## **DRINGENDE Sicherheitsmitteilung**

### **Azurion und Allura Xper Serie**

Möglicher Verlust mechanischer Bewegungen und mögliches Herunterfallen des FlexMove Schlittens mit C-Bogen-Einheit

Juni 2023

Abbildung 1

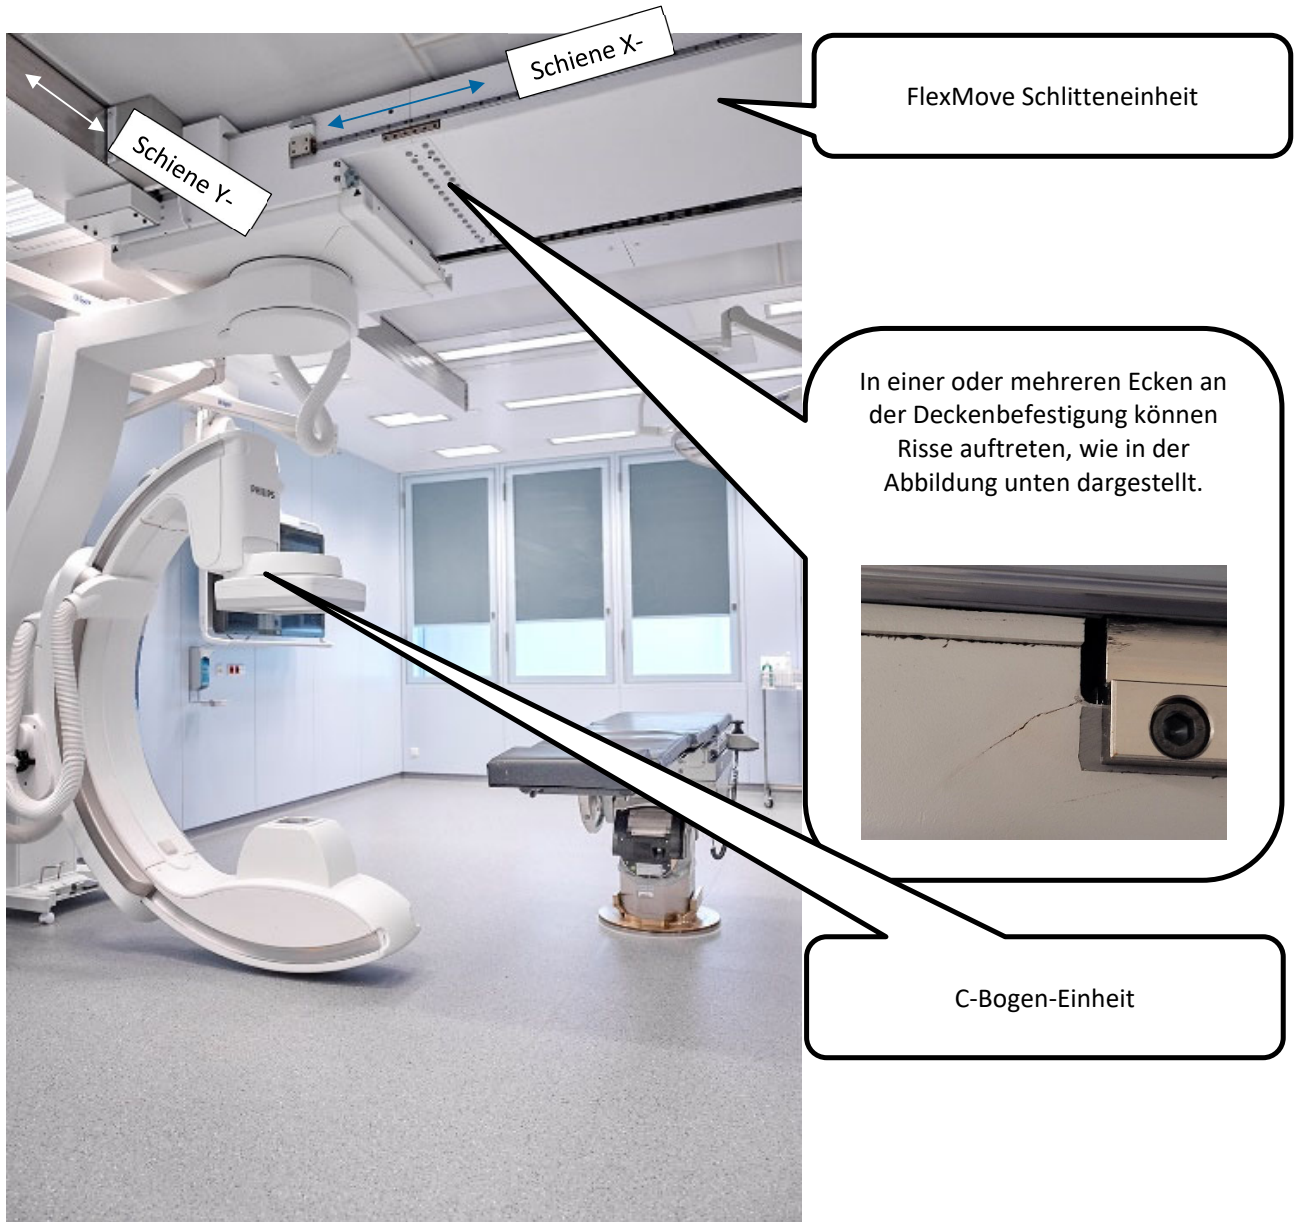
Philips hat festgestellt, dass aufgrund der bei Bewegung des C-Bogens der Azurion und Allura Systeme wirkenden Kräfte die Schrauben, mit denen der FlexMove Schlitten befestigt ist, gelockert werden und/oder abbrechen können. Zudem können am FlexMove Schlitten Risse entstehen (siehe Abbildungen 1, 2 und 3).

Abbildung 3

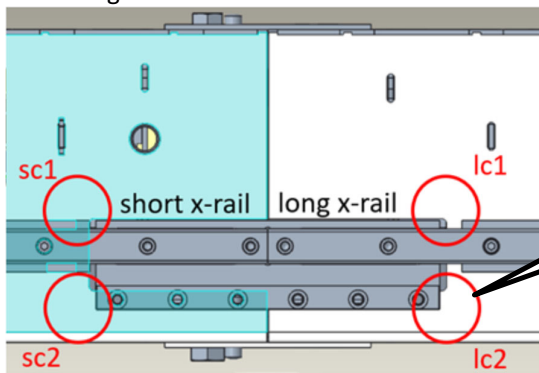
Markierung von 4 Stellen auf (jeder Seite) der Schiene (X-Achse) des FlexMove Schlittens, an denen Risse

- Bei Rissen im FlexMove Schlitten (siehe Abbildungen 2 und 3) an Philips wenden, damit eine Inspektion Ihres Systems priorisiert werden kann. Bitte Folgendes beachten:
